OGGETTO: **Linea AV/AC Milano – Verona: Nodo di Brescia**
Progetto definitivo del Potenziamento infrastrutturale dello Scalo di Brescia
(CUP J84C19000370009).

CONFERENZA DI SERVIZI EX ART. 14-BIS della L. 241/1990 e s.m.i. e di cui all'art.
53-bis del DL 77/2021, convertito, con modificazioni, nella L. 108/2021 e s.m.i..
TRASMISSIONE PARERE.

*Potenziamento infrastrutturale dello Scalo di Brescia
(CUP J84C19000370009)
Progetto Definitivo*

**OSSERVAZIONI
E
RICHIESTE DI PRESCRIZIONE**

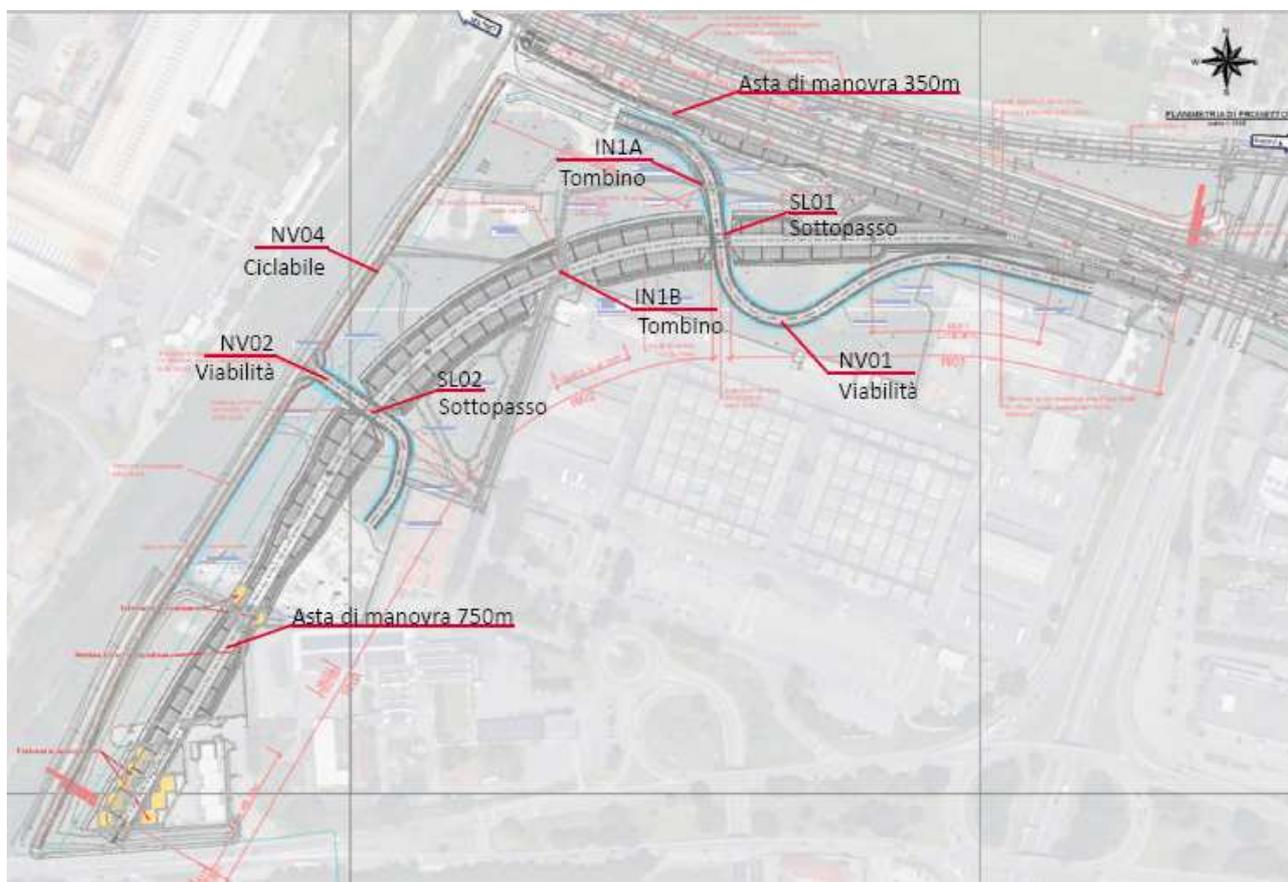
Si fa riferimento al documento presentato da RFI nell'ambito della VIA e precisamente **Rif. oss.REG 6.4 roggia Fiumicella**. Si prende di quanto risposto e si concorda con l'affermazione che il laghetto presente nel parco costituisce la maggiore naturalità e valenza ecologica del contesto, ma non si concorda con l'affermazione che non è interessato dal progetto. Il laghetto è il “cuore verde” di tutta l'area, e nel progetto originario risulta confinato dall'asta proposta e per quanto mitigato non avrà lo stesso valore naturalistico. La proposta di cui sopra consente invece di collegare il reliquato A4 ed A2 creando quindi un “cuore verde protetto” non fruibile al pubblico ma a disposizione della fauna.

estratto planimetria master – nuova viabilità di accesso allo scalo merci

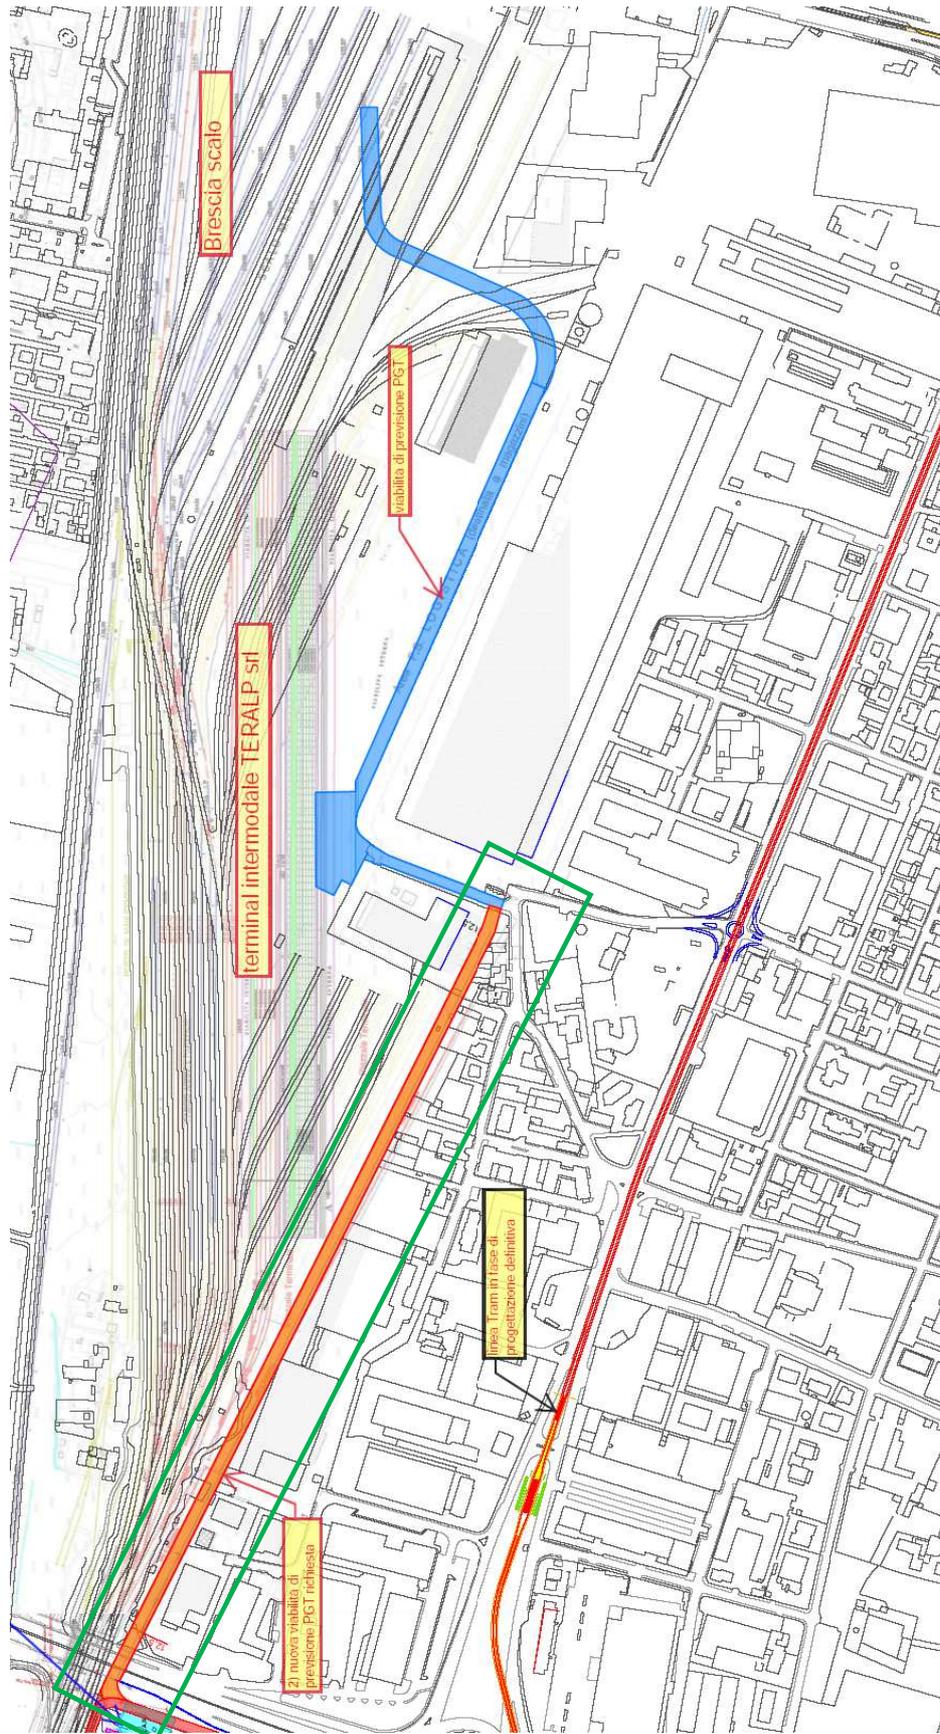
Il traffico generato dal potenziamento dello scalo, in aggiunta a quello del terminal Teralp, richiede i dovuti e necessari interventi di mitigazione che l'Amministrazione identifica con la realizzazione della nuova viabilità di accesso allo scalo merci identificata in colore arancione nella planimetria master (intervento 2).

Questa viabilità consente di evitare interferenze tra la nuova linea tranviaria di via Orzinuovi ed il consistente traffico pesante indotto dal potenziamento dello scalo merci che può utilizzare una viabilità dedicata.

La nuova viabilità di mitigazione comporta la realizzazione di un ponte per il superamento della Tangenziale ovest e di via Vergnano oltre che la realizzazione della strada di collegamento fino a via Varese/Chiesanuova.
